Sujet : Fixation supplémentaire du coffre de réservoir.

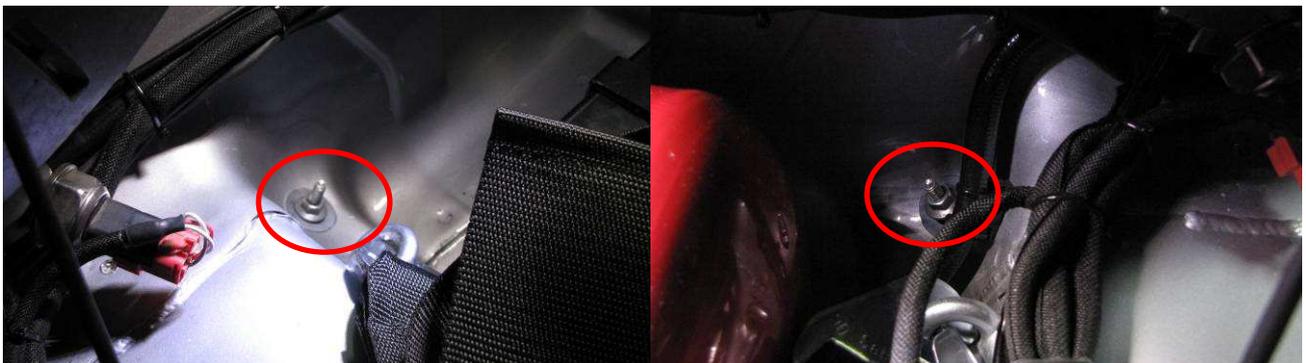
Afin de limiter le risque de contact entre le coffre de réservoir et la ligne d'échappement, nous vous invitons à ajouter deux points de fixation au coffre de réservoir.

- Percez le coffre de réservoir et la caisse au diamètre 6,2 mm comme indiqué sur la photo ci-dessous.

- Préformer les rondelles afin de les adapter à la forme du coffre dans la zone de fixation et ainsi de ne pas blesser le coffre de réservoir.

- Fixer le coffre de réservoir à l'aide de vis M6 L30, de rondelles (6x34 ep 2 côté vis et 6x25 ep 1,5 côté écrou) et d'écrous frein M6.
